Impianto fotovoltaico "Macchiareddu" VALUTAZIONE DI IMPATTO AMBIENTALE

RISPOSTA ALLE INTEGRAZIONI

R.32

Figura 11 –Particolare del layout di progetto rispetto rio al S'Isca de Arcosu nel quale è evidenziata l'assenza di strutture per un'ampia fascia di rispetto dal corso idrico (in azzurro le aree a pericolosità idraulica Hi3 e Hi4)

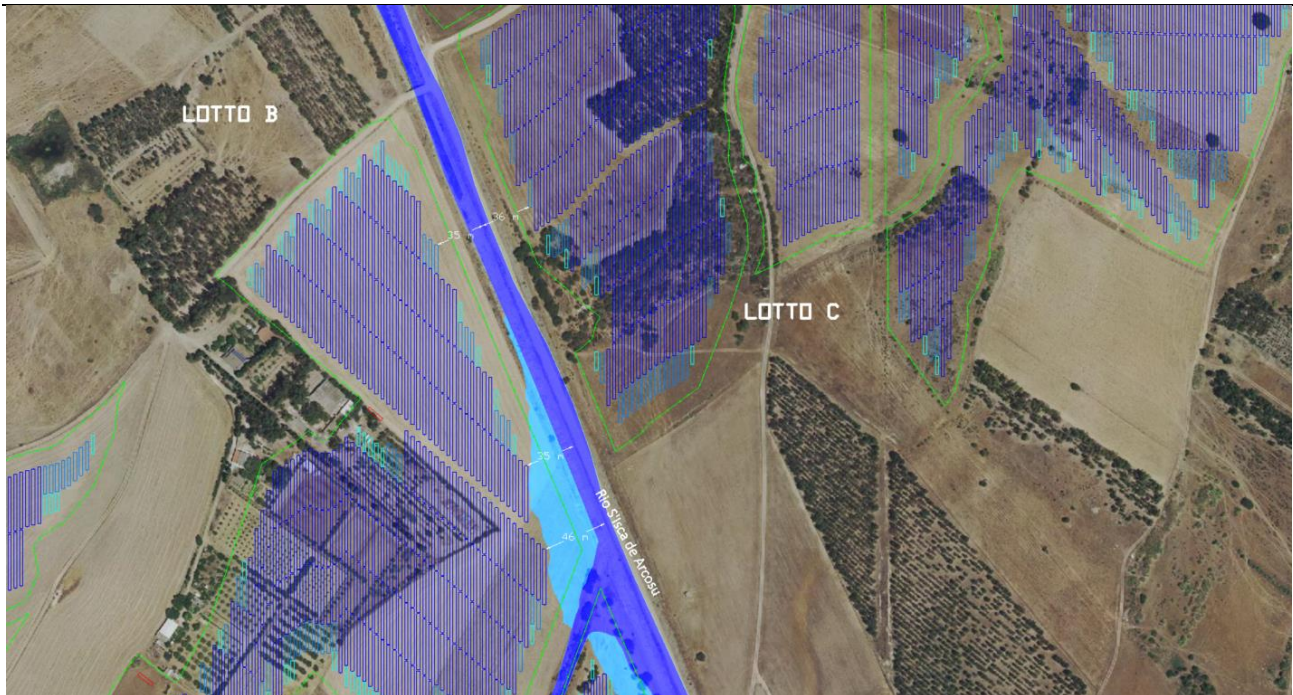
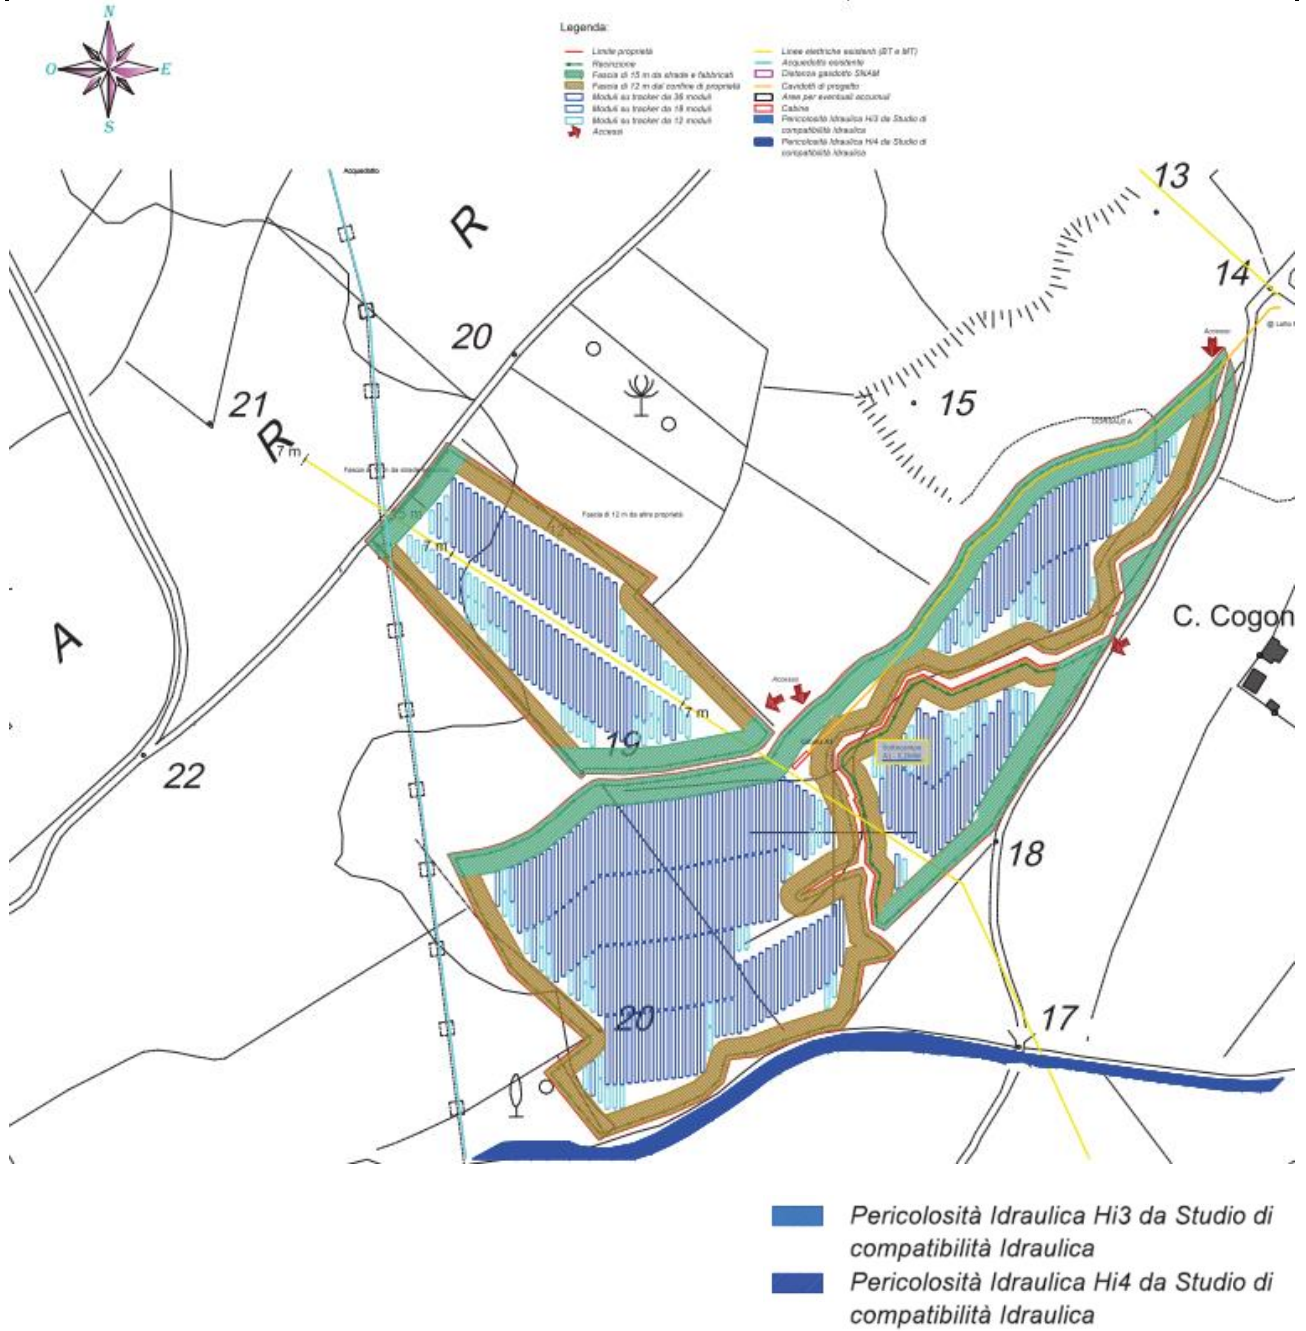
6.1. Si chiedono gli approfondimenti indicati dalla competente Soprintendenza Archeologia, belle arti e paesaggio con il parere endoprocedimentale prot. n. 4431 del 11/02/2022 (condiviso dal Servizio II della Direzione Generale ABAP) in merito alla tutela del patrimonio culturale archeologico e le valutazioni del proponente in merito alla modifica del layout del progetto in esame proposto per la tutela paesaggistica delle aree interessate, nel senso sempre indicato dal suddetto medesimo Ufficio periferico del Ministero della Cultura per le fasce ripariali dei corsi d'acqua Riu S'Isca de Arcosu ed il Gora S'Acqua Frisca.

Oltre a ciò, preme sottolineare che i corsi d'acqua Rio S'Isca de Arcosu e Gora S'Acqua Frisca sono ben identificati catastalmente, comprendendo tra le proprie particelle non solo il bacino ma anche una relativa fascia di rispetto, rispettivamente di ampiezza catastale pari a 45 m e 15 m.

Rispetto al Rio S'Isca de Arcosu l'area interessata dalle opere in progetto risulta pertanto essere posta a oltre 35 m (metà dell'ampiezza catastale del corso d'acqua Rio S'Isca de Arcosu pari a 22,5 m più 12, 15 m di rispetto dai confini catastali del progetto come da Regolamento CACIP), mentre rispetto al Gora S'Acqua Frisca l'area interessata dalle opere in progetto risulta pertanto essere posta a oltre 20 m (metà dell'ampiezza catastale del corso d'acqua Gora S'Acqua Frisca pari a 7,5 m più 12, 15 m di rispetto dai confini catastali del progetto come da Regolamento CACIP).

In alcuni tratti, dove è presente la pericolosità idraulica Hi3 e Hi4, la distanza tra le opere di progetto e l'asse dei corsi d'acqua risulta essere ancora maggiore.

Ciò esclude interferenza tra le opere di progetto con la fascia ripariale dei due corsi d'acqua.

Figura 15 – Sezione attraversamento cavidotti MT ed acquedotto SIMR 7E.C4 – Tecnologia NO-DIG HDD

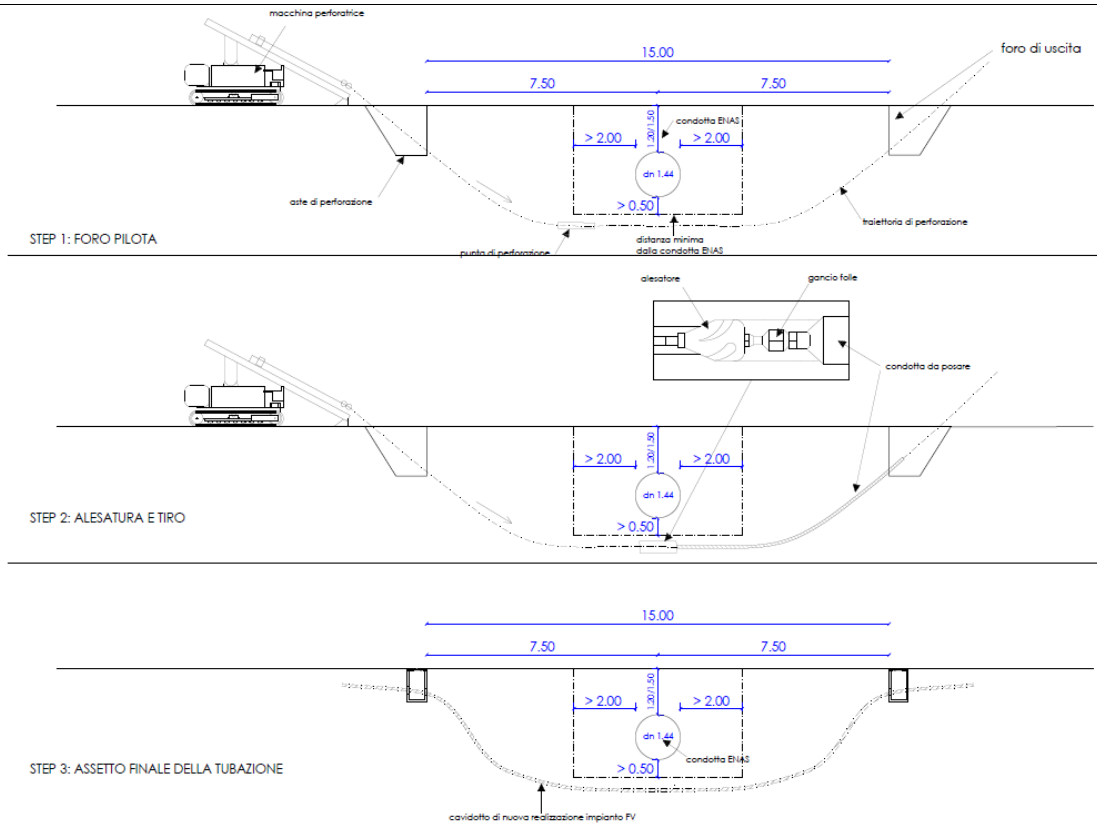
7.2.2. Le interferenze tra elettrodotto e acquedotto (comprese le connessioni tra i sottocampi e le linee dorsali) dovranno essere risolte con la tecnica del sottopasso della condotta da parte dell'elettrodotto con l'impiego di tecnologie "trenchless" ad una distanza non inferiore a 1,50 m dalla generatrice inferiore della condotta per un tratto di sviluppo non inferiore al diametro della condotta più due metri per ciascun lato.

L'unica interferenza tra elettrodotto e acquedotto (comprese eventualmente anche le connessioni tra i sottocampi e le linee dorsali) è quella segnalata nella seguente Figura 16 e sarà risolta con la tecnica del sottopasso della condotta da parte dell'elettrodotto con l'impiego di tecnologie "trenchless" ad una distanza non inferiore a 1,50 m dalla generatrice inferiore della condotta, per un tratto di sviluppo non inferiore al diametro della condotta più due metri per ciascun lato, come di seguito illustrata.

Figura 16 – Interferenze con opere del SIMR

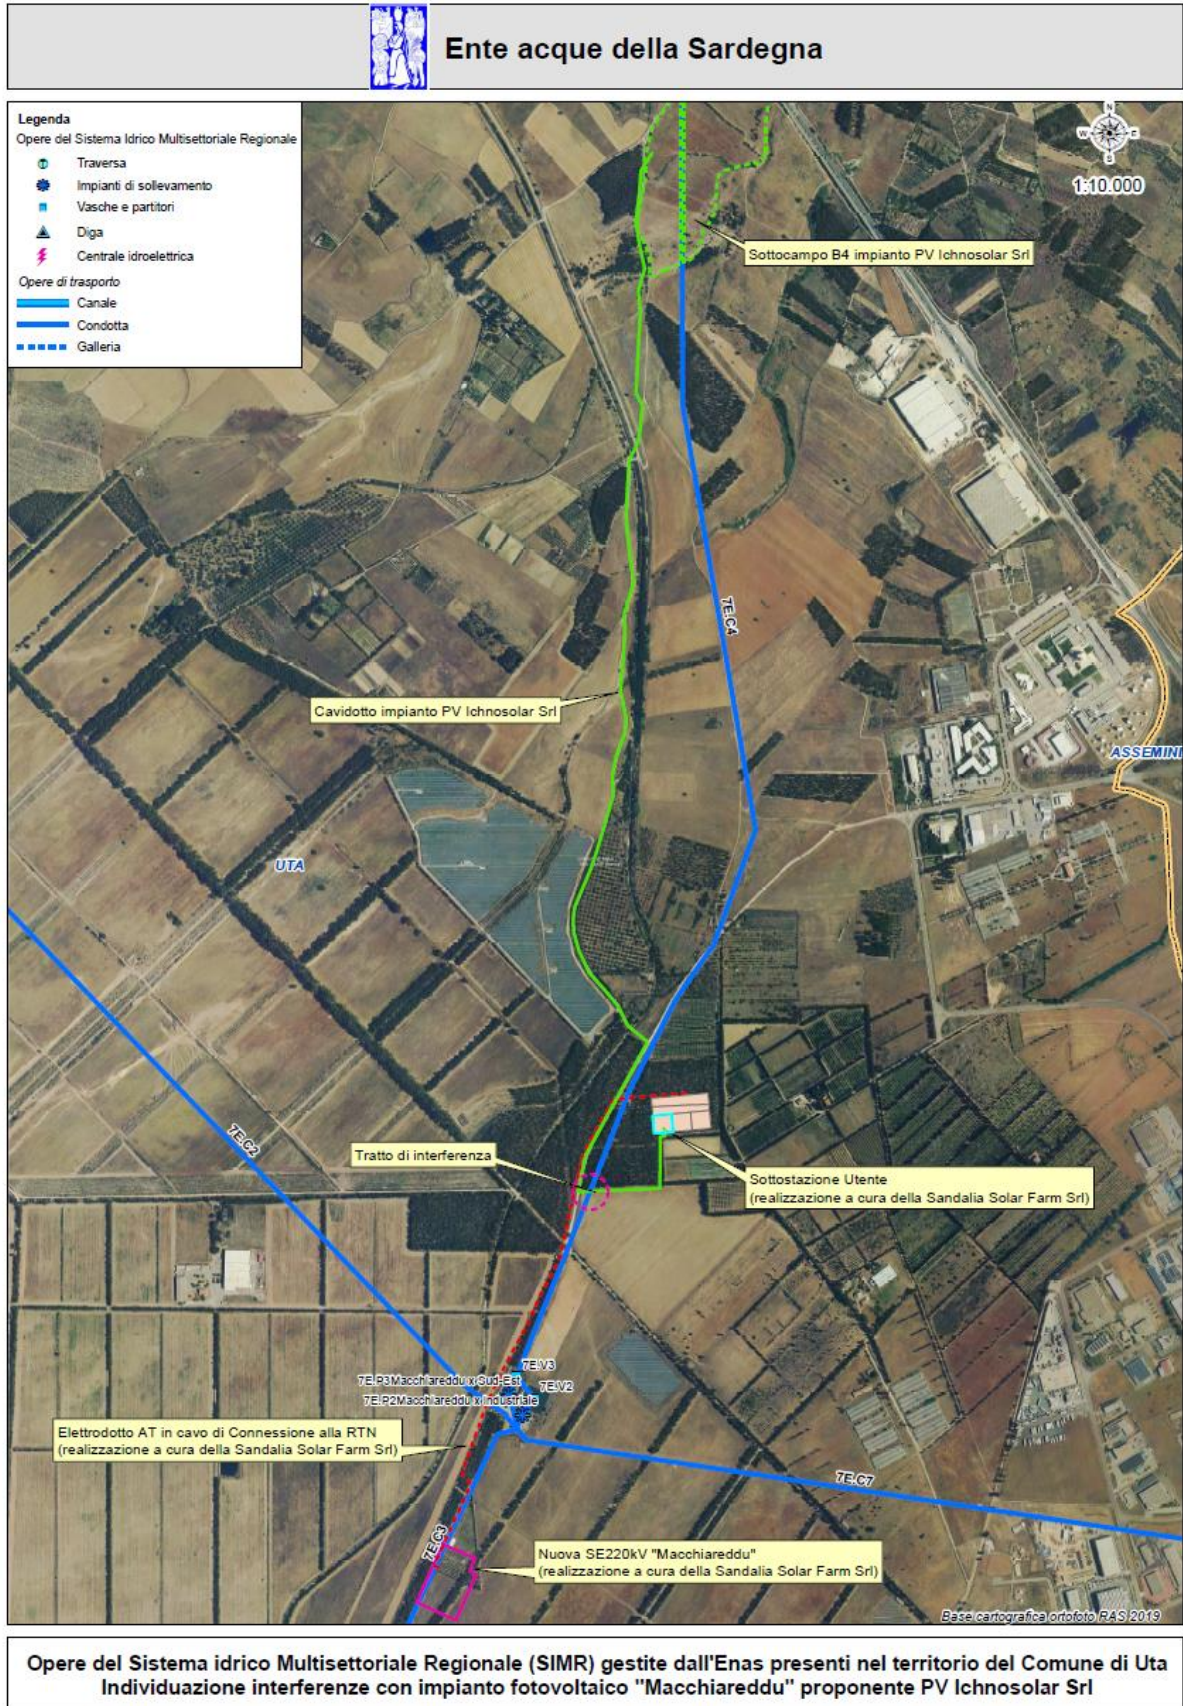
7.2.4. Siano disposti, fuori terra, alle estremità prima e dopo l'interferenza, delle segnalazioni fisse (con cartelli e targhe) che materializzino l'asse dei cavidotti in cui siano riportate in apposita targhetta inamovibile le informazioni tecniche della linea, la profondità di posa della stessa e il riferimento e il riferimento telefonico del responsabile dell'impianto da contattare in caso di necessità.

La scrivente conferma che provvederà a disporre, fuori terra, alle estremità prima e dopo l'interferenza, delle segnalazioni fisse (con cartelli e targhe) che materializzino l'asse dei cavidotti in cui saranno riportate in apposita targhetta inamovibile le informazioni tecniche della linea, la profondità di posa della stessa e il riferimento telefonico del responsabile dell'impianto da contattare in caso di necessità.
